美浜発電所、高浜発電所及び大飯発電所の
原子炉設置変更許可申請
【大山生竹テフラの噴出規模見直しに係る施設評価】

2020年7月21日

No	ご指摘事項	回答日
1	工認、保安規定の変更方針を示すこと。	2020年7月21日
2	申請中の他案件への影響を示すこと。	2020年7月21日
3	アクセスルート確保の対応方針を示すこと。	次回以降説明
4	静的負荷に対する建物・構築物の評価手法について説明すること。	次回以降説明

【復水タンクの例】

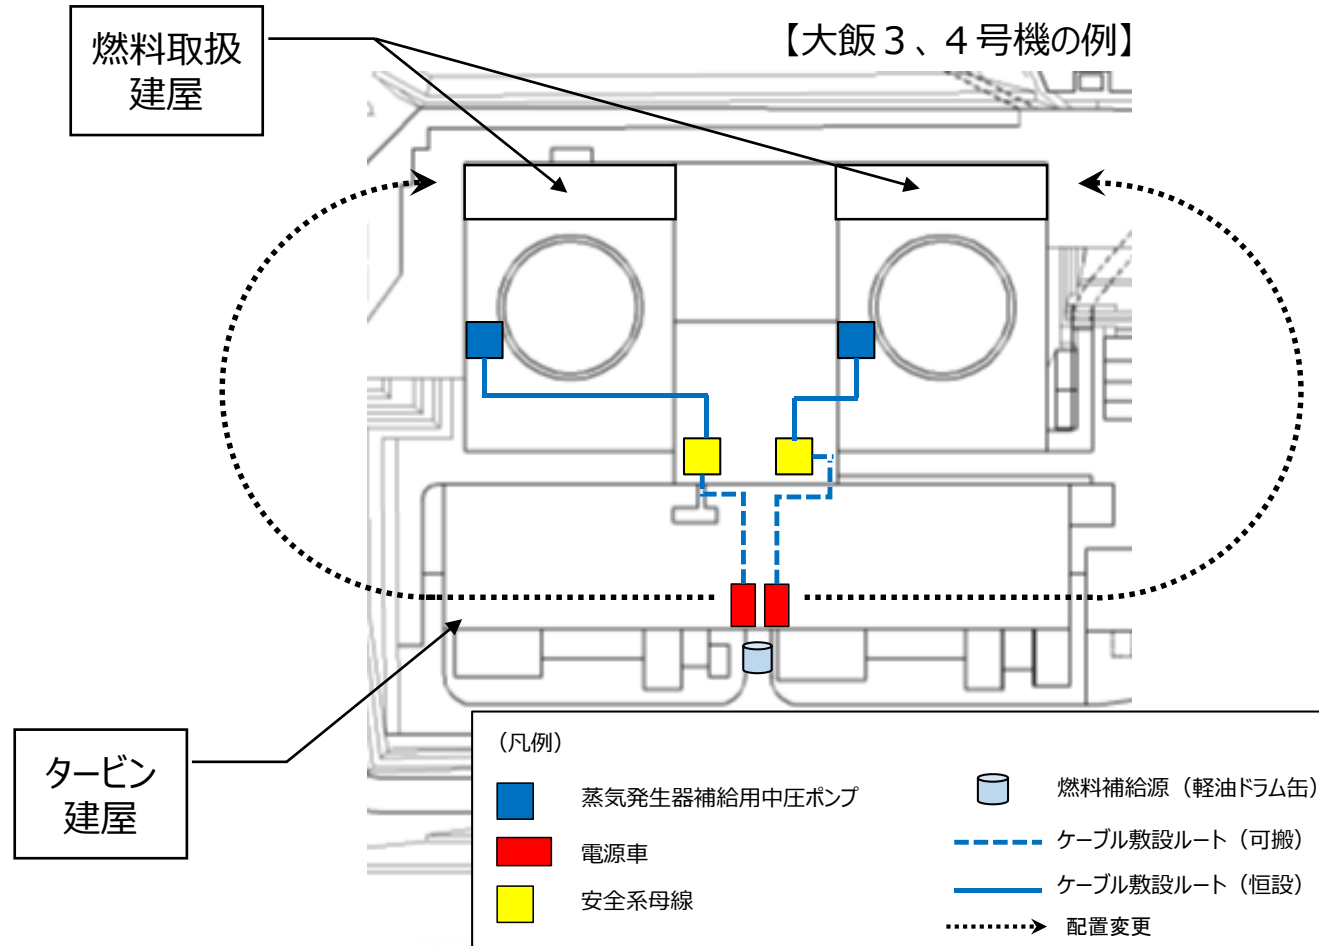
美浜3号機及び高浜1, 2号機の燃料取替用水タンク、高浜3, 4号機の復水タンクは、屋外タンク的设计基準の1つである可燃性物質を内包する石油関係タンク的设计思想に準拠して设计している。

このため、可燃性物質の爆発時にタンクを保護する目的から、屋根板溶接部の脚長を短くし、屋根板溶接部を損傷させる设计である。

水を保有する当該タンクは、内包物質の爆発を想定する必要がないため、降灰層厚が増えることを考慮し、屋根板溶接部の脚長を屋根板の厚さに変更している。

なお、タンク屋根板溶接部は、タンクの耐圧部材ではないが、設工認の添付資料（強度に関する説明書）において、降下火砕物に対して構造健全性を維持することを確認する。
